Møtereferat

Oppstartsmøte – Detaljreguleringsplan for Fribergjordet og Skedsmo stadion

Dato: 03.07.2020
Rev.: 04.09.2020

Utsnitt fra kommuneplanen med eiendomsgrenser og gnr./bnr. for å vise hvilke eiendommer som blir berørt.

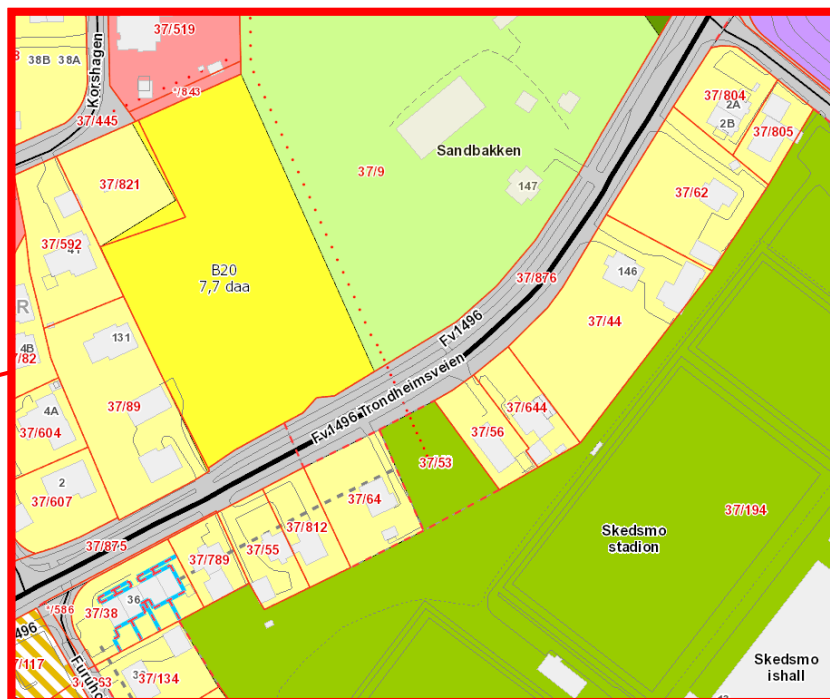
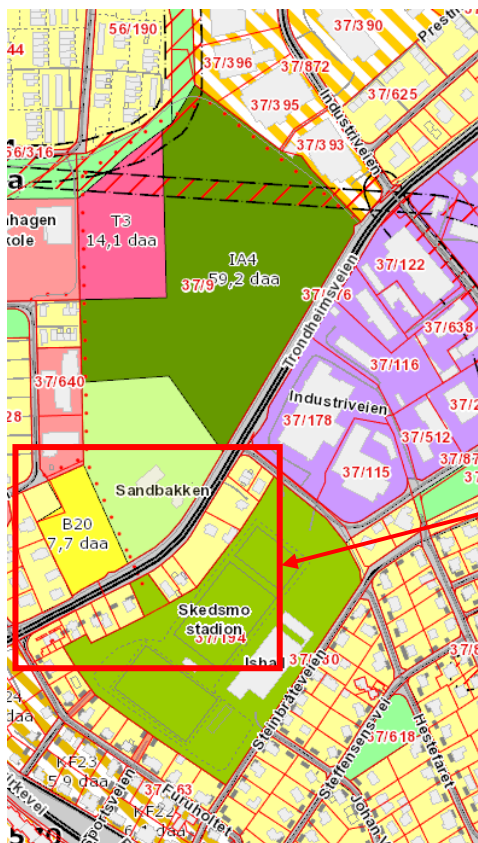
Gjennomføring av planen vil etter alt å dømme forutsette erverv av hele eller deler av 37/9. Dersom Viken ikke tillater adkomst til idrettsanleggets nordre del fra Trondheimsveien, må det vurderes adkomst til idrettsanlegget fra Industriveien 13-17. Det må da ses på erverv av nødvendig areal for adkomst til idrettsanlegget på gnr.37/bnr.393, gnr.37/bnr.395 eller gnr.37/bnr.396.

I planprosessen vil det bli vurdert om det er hensiktsmessig at eiendommene gnr.37/bnr.56, gnr.37/bnr.644, gnr.37/bnr.44, gnr.37/bnr.62, gnr.37/bnr.804 og gnr.37/bnr.805 blir en del av idrettsanlegget. I så fall vil gjennomføring av planen forutsette erverv av også disse eiendommene.
